改善箇所説明図

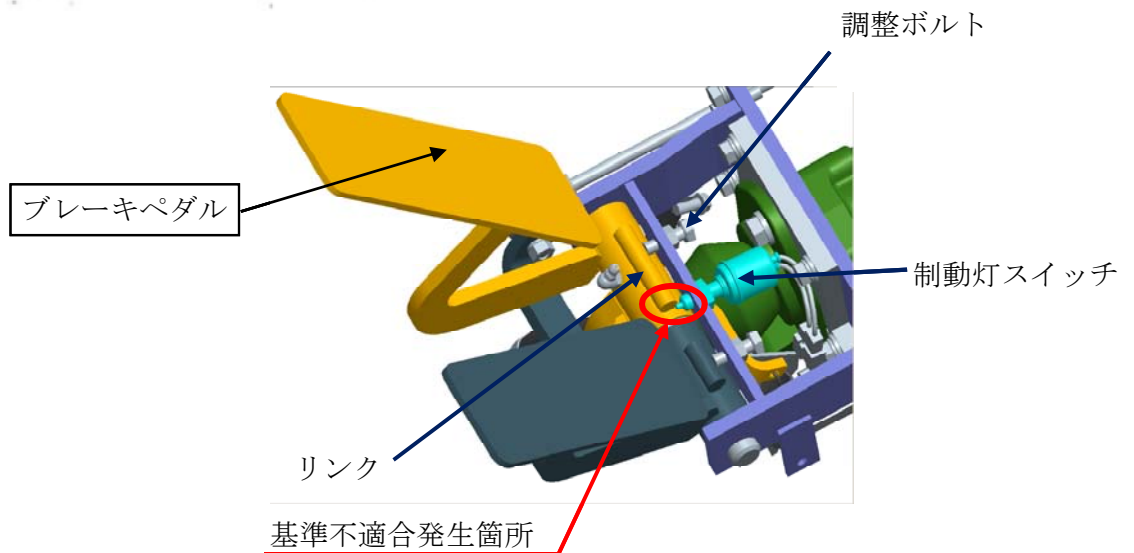
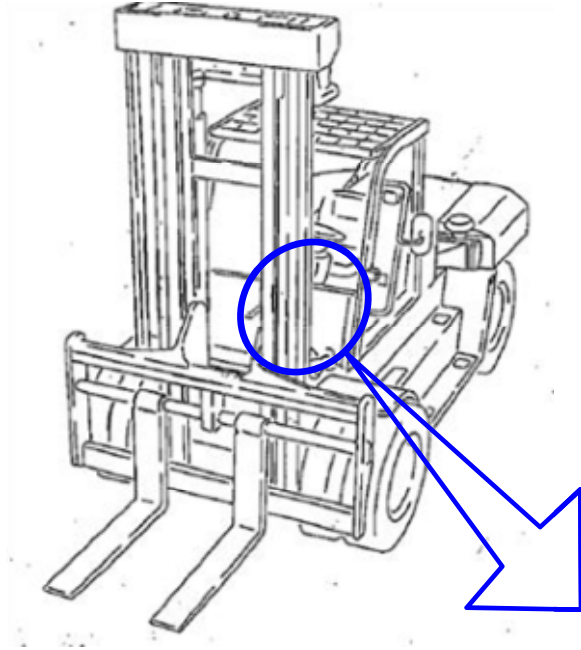
ブレーキペダルのリンクと制動灯スイッチの位置が不適切なため、スイッチが作動しないことがある。そのため、ブレーキペダルを離しても、制動灯が消灯しなくなるおそれがある。

全車両、ブレーキペダルを対策品に交換する。

ブレーキペダルに白色ペイントを塗布する。

白色ペイント
塗布位置
